ILMO. SR. PREGOEIRO DO MUNICÍPIO DE CAÇADOR

PROCESSO LICITATÓRIO N.º 126/2022

PREGÃO ELETRÔNICO N.º 053/2022

Trata-se de licitação, na modalidade Pregão Eletrônico, para AQUISIÇÃO DE MATERIAIS PARA SINALIZAÇÃO.

(IMAGEM EXTRAÍDA DA NORMA ABNT NBR 15.071)

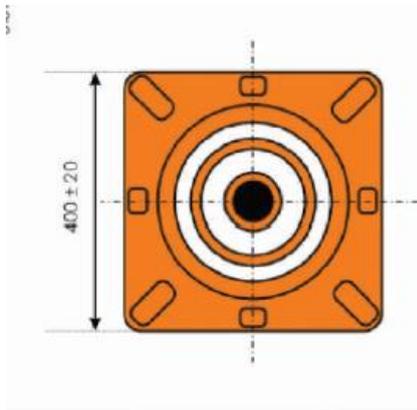
O Edital está controverso, pois as descrições não atendem a NORMA ABNT 15.071/2020, como a base de 360 mm, as faixas refletivas de no mínimo 300 candelas/lux/m² e o peso de 3kg.

A especificação cita que a base deve conter 36 cm, o que está contraditório com o que é solicitado em norma, a norma orienta que seja 40 cm +/- 2 cm, ou seja, 42 cm ou 38 cm.

Pelo exposto, confiando no v. bom senso e sabedoria desta r. Administração, requer a retificação do edital, a fim de revisar a especificação para atender a norma ABNT NBR 15071./2020.
